Nota van beantwoording zienswijze bestemmingsplan 'Uilehorst 44 en Molenlaan 82a te Honselersdijk'.

1. De heer J. Polderdijk en mevrouw J.M. Kassenberg namens de bewoners van Uilehorst, Uilehorst 52, 2675 WS Honselersdijk, bij brief ontvangen op 15 oktober 2015, geregistreerd onder poststuknummer G15-002406.

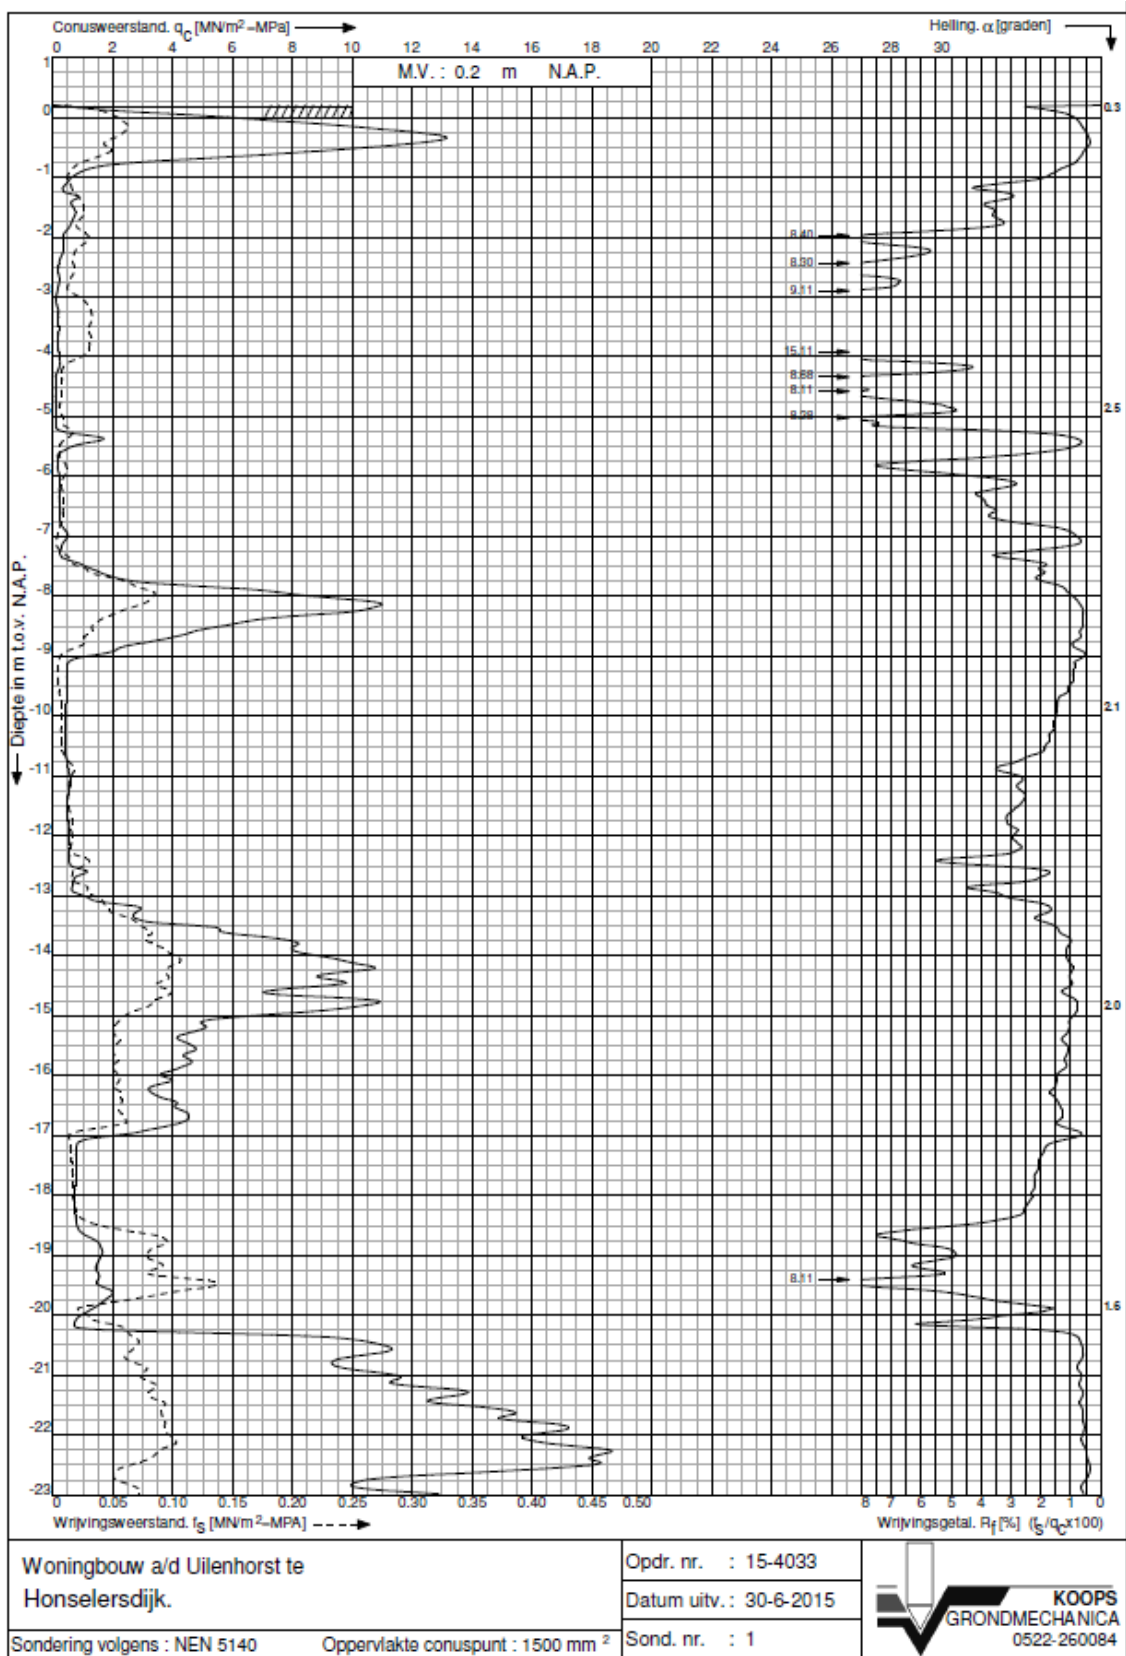
- (3) De doorgang naar het bestemmingsplan ter hoogte van de Uilehorst 54 is niet geschikt voor zwaar bouwverkeer. Dit gezien de smalle doorgang in combinatie met de broze grond. Afgelopen jaren zijn er bij meerdere woningen op de Uilehorst verzakkingen geweest met onder andere gebarsten leidingwerk tot gevolg. Het is zeer aannemelijk dat er verzakkingen optreden of schade aan diverse woningen zal ontstaan door zwaar bouwverkeer dat gebruik maakt van deze doorgang, hetgeen ook waardevermindering van de huidige woningen tot gevolg zal hebben. Ook is het aannemelijk dat het heien van de heipalen voor de nieuwe woningen zal

zorgen voor schade aan de direct omliggende woningen, gezien de beperkte ruimte en de broze grond. Als oplossing ziet reclamant het volgende:

Voor wat betreft het heien, de schouw voor de bestaande woningen en de afspraken omtrent het hekwerk ter hoogte van Uilehorst 32 t/m 42 kan worden aangegeven dat deze verantwoordelijkheid bij de ontwikkelende partij ligt. Voor de afspraken omtrent het hekwerk kunnen wij geen uitspraken doen, dit is aan de ontwikkelaar om hierover afspraken te maken met de betreffende bewoners.

De verplichting van een schouw wordt meestal door de verzekeraars opgelegd voor bebouwing binnen een straal van 15 meter van het hekwerk, maar ook als die niet geëist wordt valt eventuele schade wel onder de (verplichte) CAR verzekering van de aannemer. In onderstaande grafiek is te zien dat de bovenste meter van het kavel een stevige laag is die ligt bovenop een slappe laag van ca. 20 m met een enkel klein weerstandsgebiedje op 8 m en 14 m diepte. De laag is zo dun dat alleen al het eigen gewicht van de paal voldoende kan zijn om die te doorboren (dus zonder één klap van het blok). Indien nodig kan in de buurt van de belendingen (handmatig) voorgeboord worden. Als de paal door de bovenste meter is (dat is de laag waar het verkeer trillingen veroorzaakt en waar de huisaansluitingen in liggen) dan kan die paal bijna ongehinderd naar de diepte waarop hij komt te staan. Het heien zal dus gelet op bovenstaande weinig hinder en trillingen veroorzaken. Schade aan belendingen ligt niet in de verwachting. 100% zekerheid is er niet, maar daarom is er een verzekering.
